江西大凯新材料有限公司
在役生产装置

安全现状评价报告

江西大凯新材料有限公司在役生产装置安全现状评价

专家组评审意见修改说明

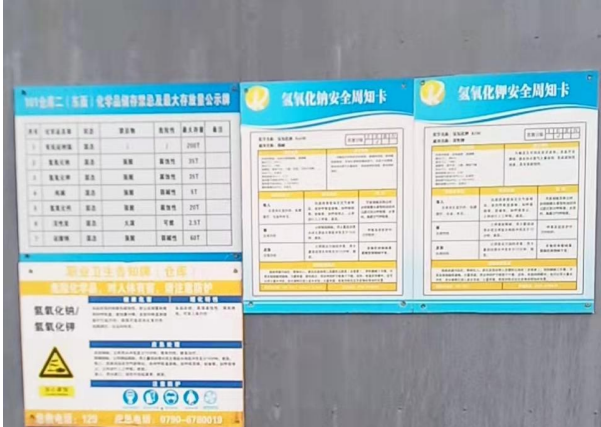
3	103 3号厂房1#蒸馏釜未设置温度与蒸汽进气调节阀连锁。	103 3 号蒸馏釜共两台，已停用 1#蒸馏釜，管道拆除，挂停用牌。

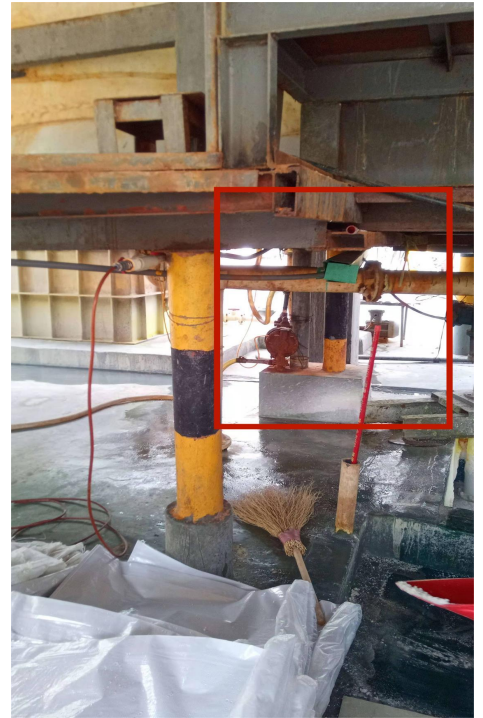
甲类车间有部分空气开关、部分防爆接线盒接口不符合防爆要求；部分电机紧固螺栓缺失；

空气开关已拆除，防爆接线盒接口进行密闭连接；电机增加紧固螺栓。
